Dotyczy: przetargu nieograniczonego nr 8/ZP/2020 na dostawę jednorazowych zestawów pojemników z tworzyw sztucznych przeznaczonych do pobierania krwi pełnej, preparatyki, przechowywania i transfuzji oraz dostawa pustych pojemników transferowych do preparatyki, przechowywania i transfuzji

PYTANIA DO TREŚCI SIWZ ORAZ MODYFIKACJA

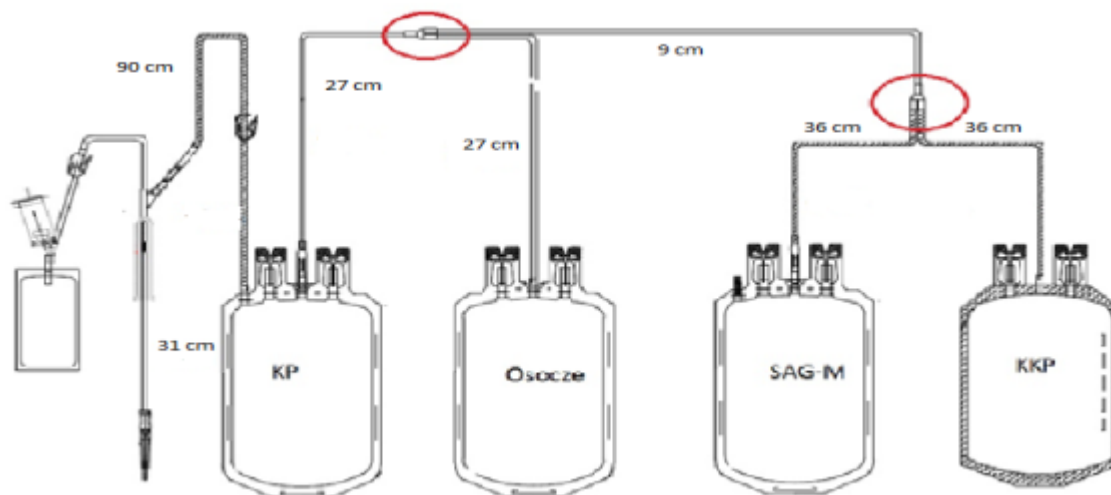
Dot. pkt. 3.3 a, 3.3 b oraz 3.4.2 - Czy Zamawiający dopuści do zaafierowania zestaw pojemników „góra-góra” o konfiguracji takiej jak na załączonym schemacie? (widoczny w załączniku)

Zamawiający dopuszcza zestaw pojemników „góra-góra” o konfiguracji pojemników przedstawionych na załączonym schemacie w zakresie części 2 ppkt. 3.4.2.

W zakresie ppkt. 3.3a i 3.3.b Zamawiający podtrzymuje postanowienia SIWZ.

„ 3.4.2 Dreny muszą być wyprodukowane z przejrzystego, odpornego na uszkodzenia mechaniczne tworzywa sztucznego i posiadać oznakowanie umożliwiające ich identyfikację. Dreny muszą być elastyczne, umożliwiając łatwe rolowanie i skuteczne zadziałanie zgrzewarek dielektrycznych. Średnica drenów powinna mieć wymiary zapewniające kompatybilność drenów różnych pojemników (różnych firm), aby umożliwić ich połączenia w układzie zamkniętym z zastosowaniem zgrzewarek do jałowego łączenia drenów lub w układzie otwartym z zastosowaniem łączników typu A i B. Długość drenu czerpalnego musi wynosić minimum 110 cm, łączna długość drenów łączących pojemnik macierzysty z satelitarnymi na osocze i pojemnik z RW musi wynosić minimum 54 cm. Długość drenów od pojemników satelitarnych do wspólnej delty (rozgałęzienia) minimum 27 cm. Dren przy pojemniku na KKCz/RW musi umożliwiać wykonanie 5 pilotek o długości min. 80 cm”.
